NOTE TECHNIQUE N° 00132/LB - 18/09/2014

OBJET : SECHE-LINGE A CONDENSATION : LE BAC RÉCUPÉRATEUR D'EAU TOMBE DE LA PORTE ET/OU N'EST PAS CORRECTEMENT INSÉRÉ DANS SON LOGEMENT.

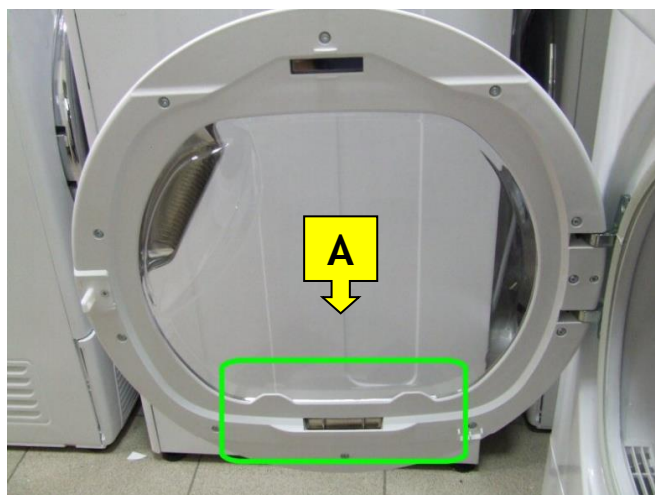
Le bac récupérateur d'eau ne tient pas correctement ou il ne peut pas être correctement inséré dans son logement.

Le cas échéant, le technicien doit d'abord vérifier l'état des crochets de support du bac récupérateur d'eau, dans la partie inférieure du logement du bac récupérateur, sur la contre Porte du hublot (cf. Figure A).

Crochets de support déformés vers l'intérieur.

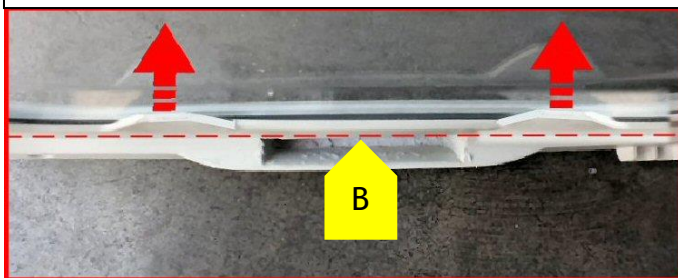
Si l'un ou les deux crochets de support s'avèrent déformés vers l'intérieur, tel qu'illustré sur la Figure B, il faut alors remplacer la contre porte du hublot par la pièce de rechange proposée dans la documentation du produit. Après avoir changé la contre-porte du hublot, vérifier si le bac récupérateur d'eau s'appuie correctement sur ses crochets support et est parfaitement calé dans son logement, sans risque de tomber.

Crochets de support correctement positionnés.

Les contre porte hublot actuellement proposées pour les sèche-linge équipés d'un bac récupérateur transparent sont les suivantes :

40006248 CONTRE PORTE BLANCHE

40006546 CONTRE PORTE NOIRE
